**Van:** Kenemans, Mariëlle [marielle.kenemans@leeuwarden.nl]  
**Verzonden:** woensdag 18 mei 2016 15:28  
**Aan:** Jakomien.Schouten@crv4all.com  
**CC:** Cuno Koopstra; Willem-Simon van de Graaf  
**Onderwerp:** Vervolg opgraving Brédyk 32 te Wirdum  
**Bijlagen:** Nota van wijziging 2\_PvE DO Bredek 32 Leeuwarden 18-05-16.pdf

# Nota van wijziging 2: Aanvulling op Programma van Eisen (Transect- PvE 11-05-2015 - A.A. Kerhoven/ A. Hakvoort)

## voor de hoofdstukken 5, 6 en 10 + afbeelding 1.

<b>Locatie</b>	Brédyk 32 Wirdum, gemeente Leeuwarden		
<b>Projectnaam</b>	Definitief onderzoek Brédyk 32 te Wirdum		
<b>Plaats binnen archeologisch proces</b>			
0 IVO – Proefsleuven (IVO-P)			
0 IVO – Overig (IVO-O)			
<input checked="" type="checkbox"/> Opgraven			
0 Archeologische begeleiding (AB)			
0 Archeologische begeleiding met beperkte verstoring (AB-bv)			
<b>Opsteller</b>	Naam, adres, telefoon, e-mail	datum	paraaf
Auteur / Senior KNA-archeoloog	Drs. M.C. Kenemans Gemeente Leeuwarden Postbus 21000 8900 JA Leeuwarden Tel. 058-7505541 E-mail: <a href="mailto:mkenemans@leeuwarden.nl">mkenemans@leeuwarden.nl</a>	18-05-2016	
<b>Opdrachtgever</b>	Naam, adres, telefoon, e-mail	datum	paraa

**AFBEELDING 1**

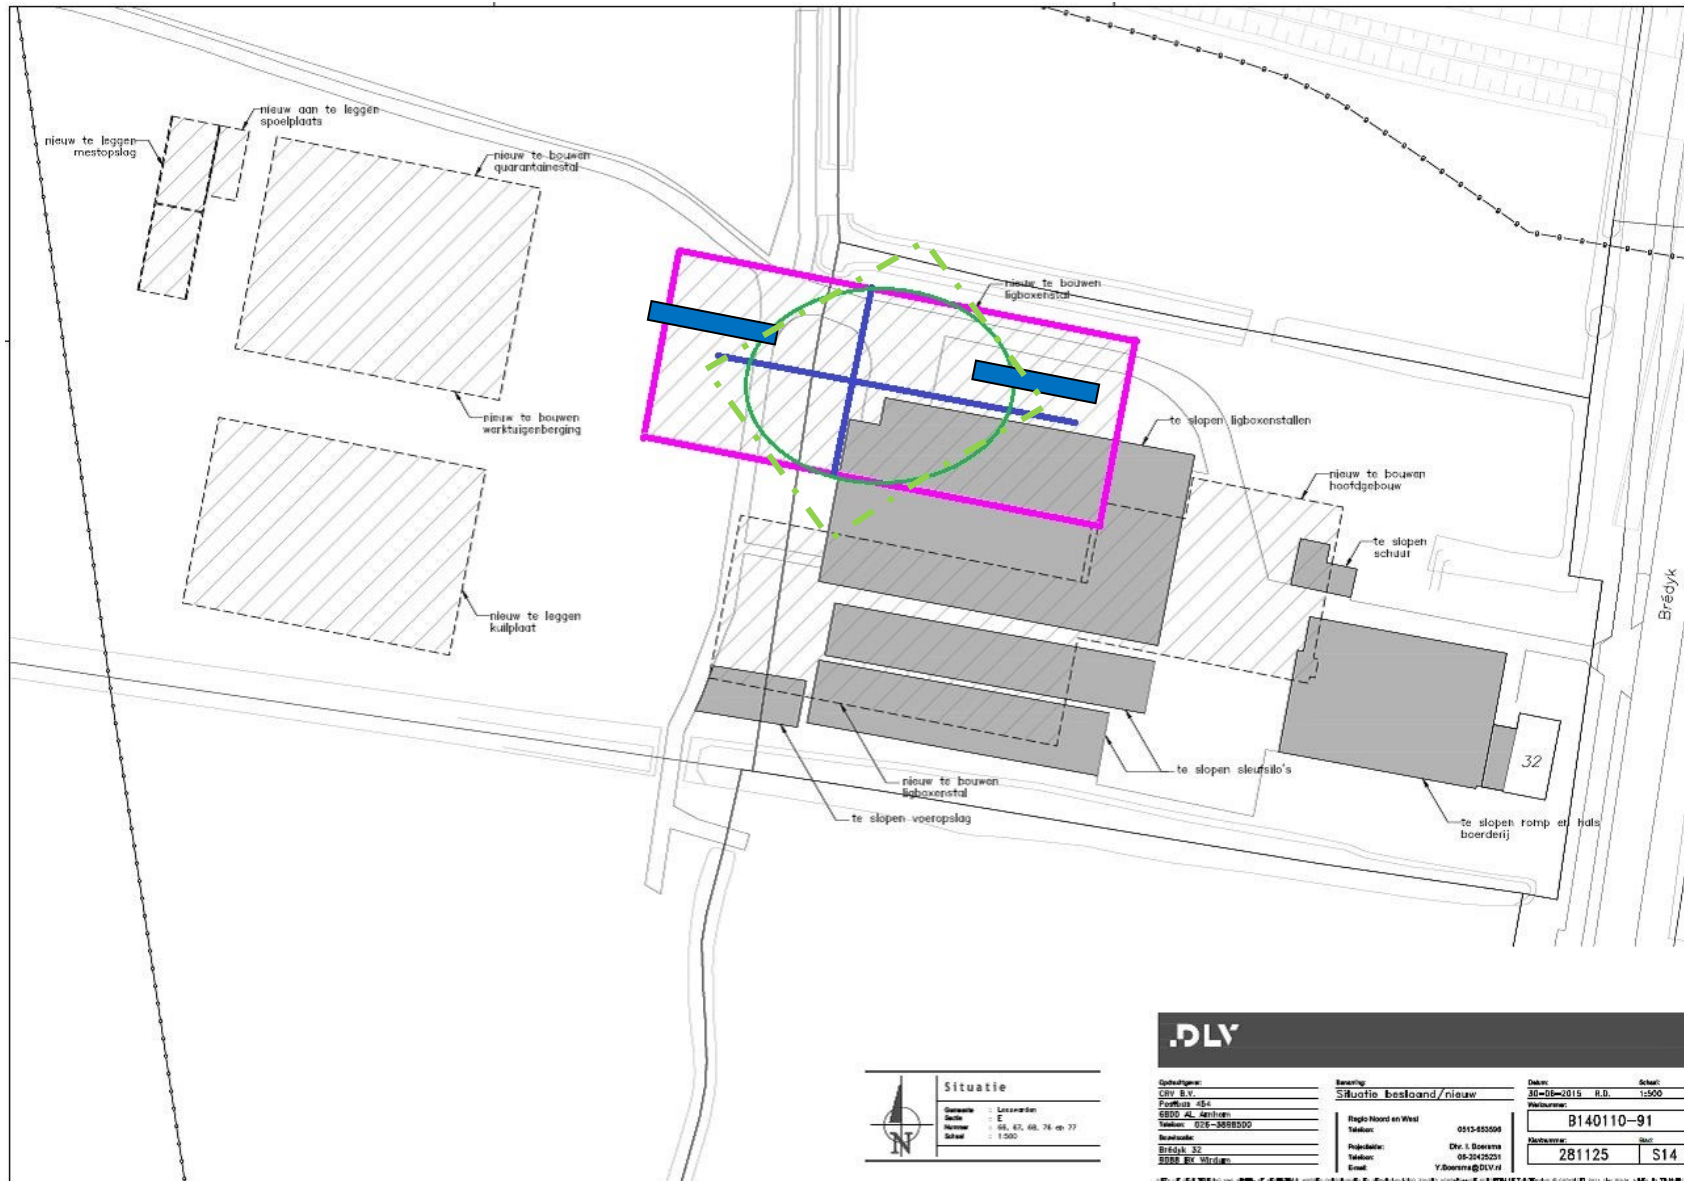
Hierbij stuur ik een wijziging/aanvulling op het PvE: zie "Nota van Wijziging 2" in de bijlage bij deze mail. Het gaat dan met name om paragraaf 6 (strategie) en afbeelding 1 (bouwput/onderzoeksplan). Die laatste heb ik globaal op de laatste bevindingen en aangevulde strategie aangepast.

Er worden 2 profielen min of meer haaks op elkaar gedocumenteerd (dit is niet nieuw, maar heb ik verduidelijkt t.o.v. de vorige versie; is nodig om de onderzoeksvragen te kunnen beantwoorden) → aangegeven op afbeelding 1 in het PvE.

Het resterende plangebied binnen de **totale** bouwputcontour van de nieuw te bouwen ligboxstallen (zie **afbeelding 1**) dient te worden onderzocht. **Na sloop van de oude stallen is gebleken dat de bodem hieronder nog niet volledig verstoord was, de archeologische lagen zijn nog intact. Daarom dient het onderzoek zich nu ook daar op te richten.**

Er dient een zo compleet mogelijk profiel dwars over de bewoningslagen te worden gedocumenteerd (circa west-oost en noord-zuid; zie **afbeelding 1**) wat zicht geeft op de bodemopbouw, de opeenvolging van natuurlijke afzettingen, ontginnings- en bewoningslagen. Zie ook 6.5

Kaart plan- en onderzoekslocatie: proefsleuven (blauw) en verwachte locatie huispodium (lichtgroen gestippelde contour) geprojecteerd binnen de toekomstige ligboxenstal (lichtgrijs gearceerd met roze contour) geeft het tijdens het DO te onderzoeken plandeel weer.
